ガラス固化体検査室天井クレーンつり具 概要図（接触部の変更）

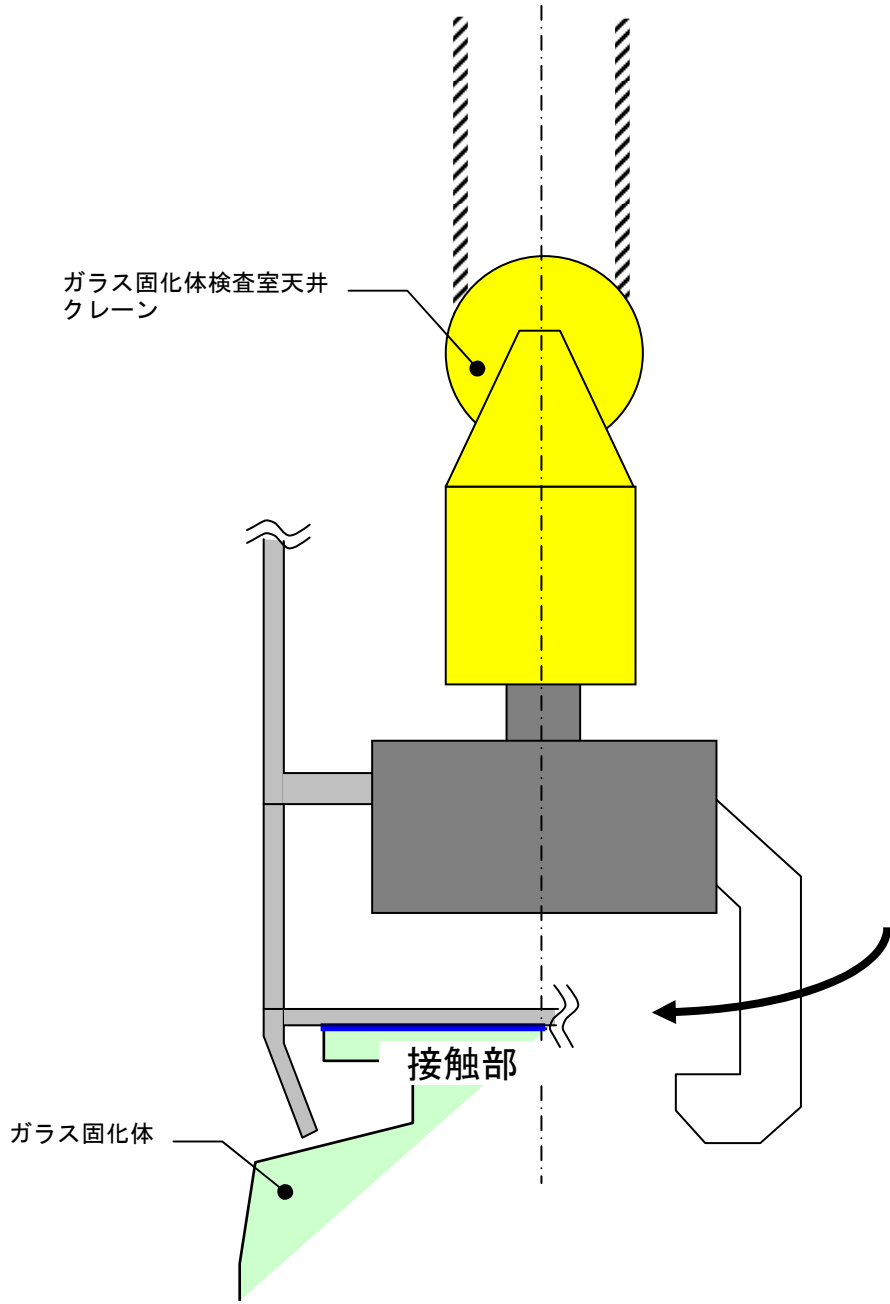
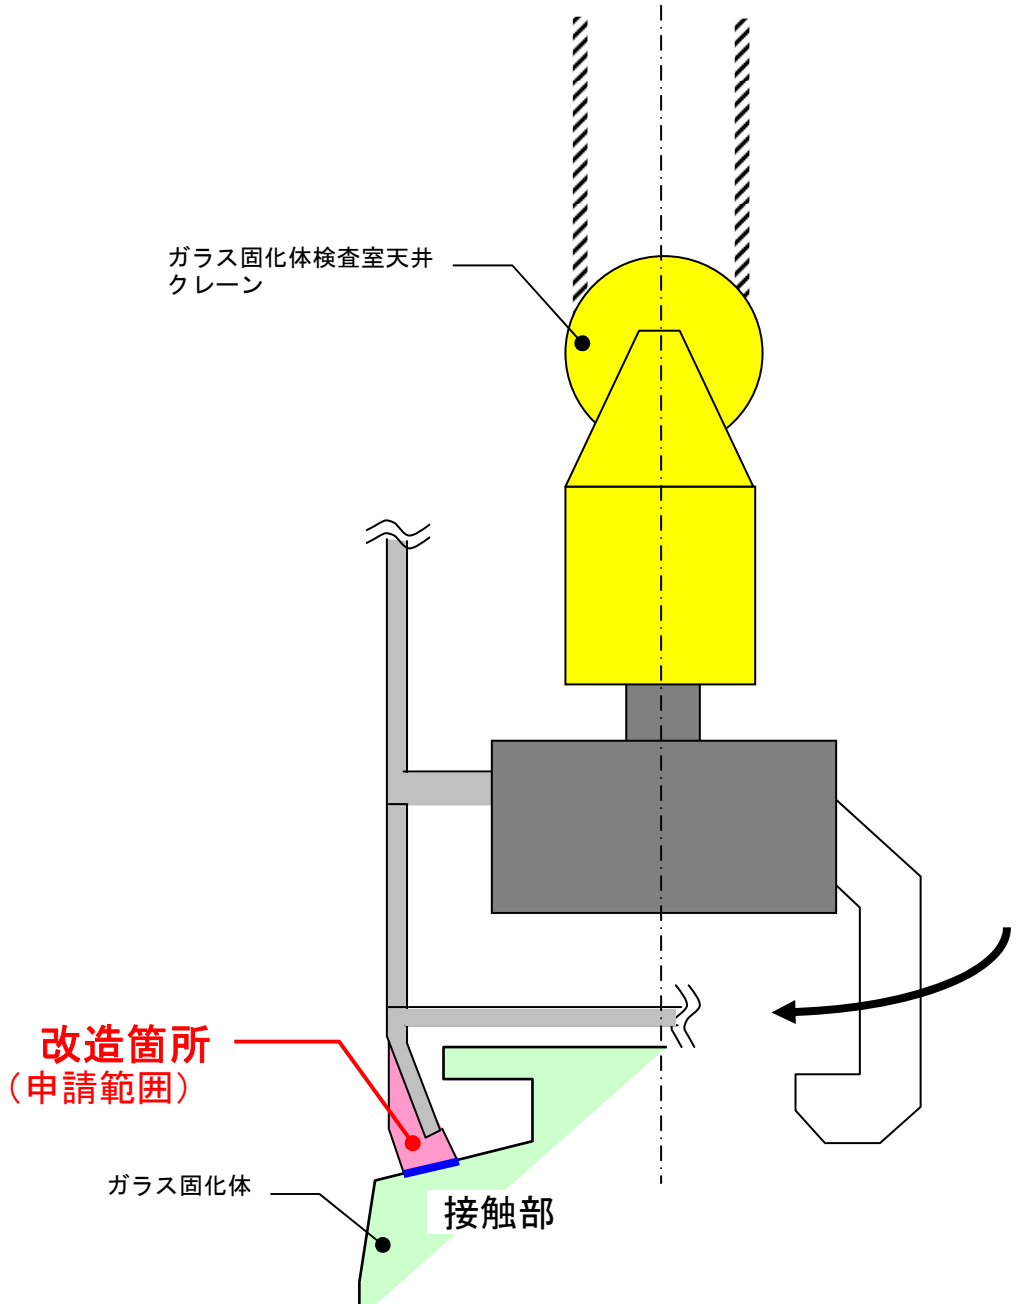
| 変更前 | 変更後 | 主な内容 |
|--|---|--|
|  <p>ガラス固化体検査室天井クレーン</p> <p>ガラス固化体</p> <p>接触部</p> <p>ガラス固化体 把持時（改造前）</p> |  <p>ガラス固化体検査室天井クレーン</p> <p>改造箇所（申請範囲）</p> <p>ガラス固化体</p> <p>接触部</p> <p>ガラス固化体 把持時（改造後）</p> | <p>ガラス固化体検査室天井クレーン（つり具）による汚染拡散のリスク低減を図るため、つり具とガラス固化体の接触部を変更する。</p> |
